新竹縣政府工程查核代表照片表

拍攝日期：112.12.19

工程名稱：新竹縣橫山鄉豐鄉村鄰聚落道路品質改善工程

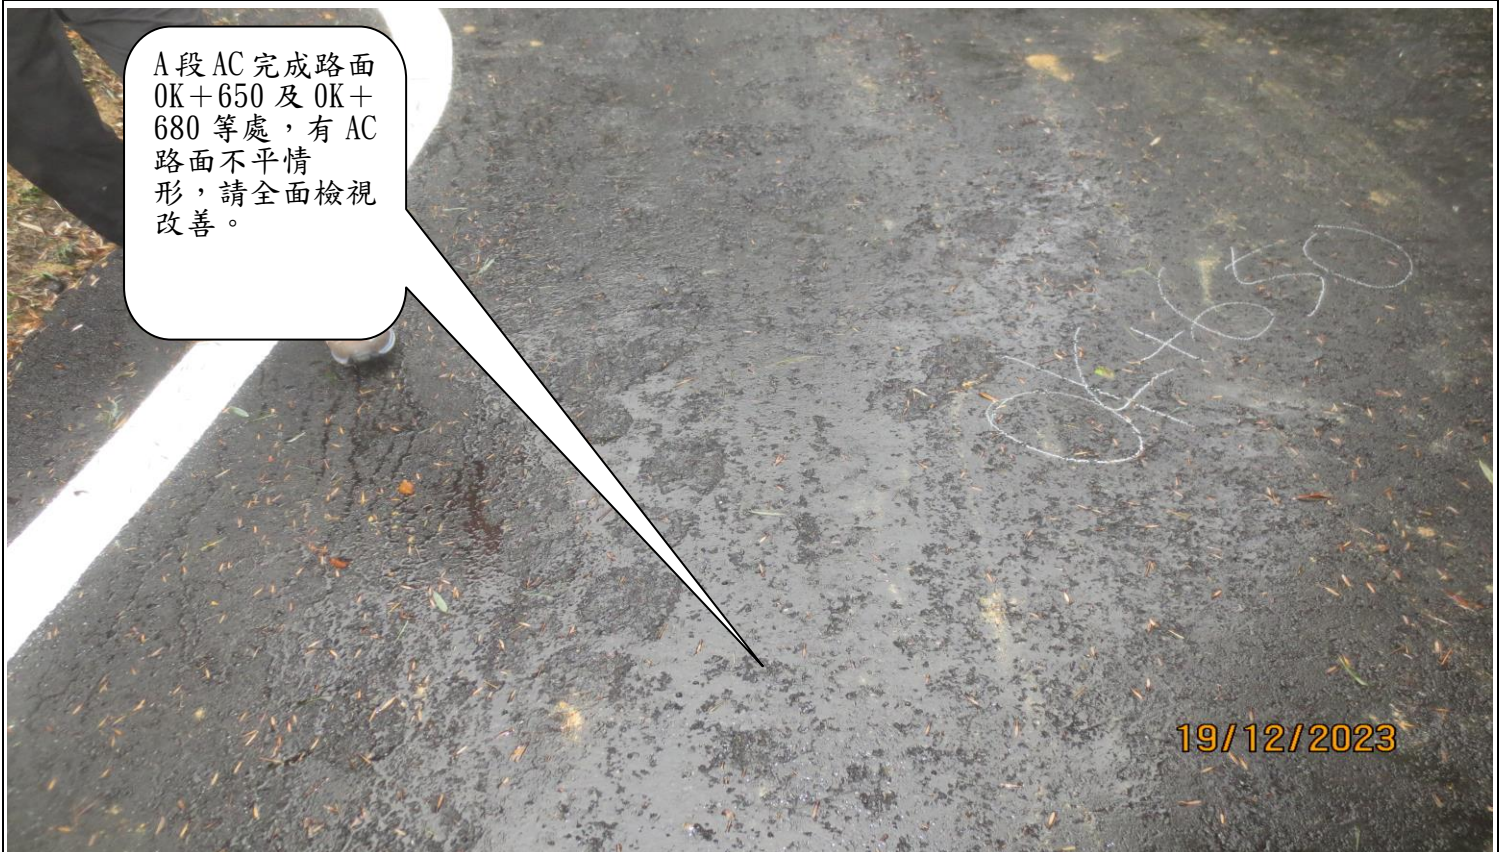
A 段路側鄰接擋土牆銜接處有明顯高程差(收尾不佳)。
